PRODUKT <b>P</b>	AVD. <b>4</b>	GRUPP <b>43</b>
BETR. Överväxel typ J/P-hybrid B230 E/F		NR. <b>96</b>
200		DATUM Mars 1987

### Ny överväxel typ "J/P-hybrid"

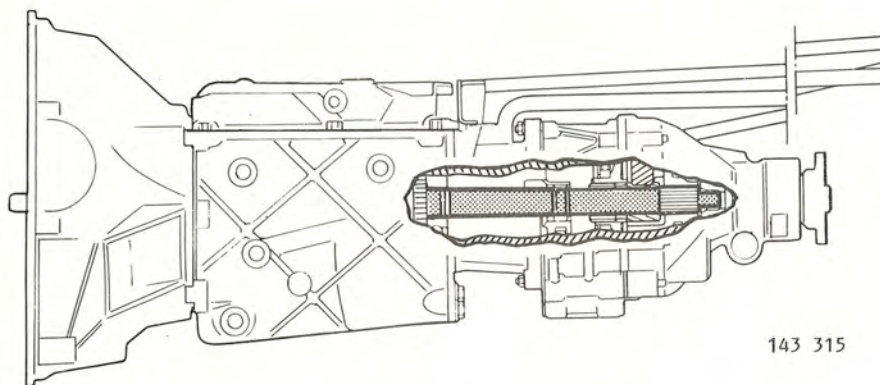
Överväxel typ "J" har utgått ur produktion.

Den har ersatts av överväxel typ "J/P-hybrid" med större centrumhål, dvs. en anpassning till den grövre huvudaxel från växellådan som från 87-års modeller finns på samtliga M46-lådor.

Överväxel av typ "J" passar endast växellådor med den **tunnare huvudaxeln**.

Överväxel av typ "J/P-hybrid" kan endast användas ihop med växellådor med den **grövre huvudaxeln**, annars får planetväxeln ingen smörjning.

Den nya överväxeln har detaljnr. 1 208 516-3 och finns på 87-or utrustade med motor B 230 E och B 230 F.
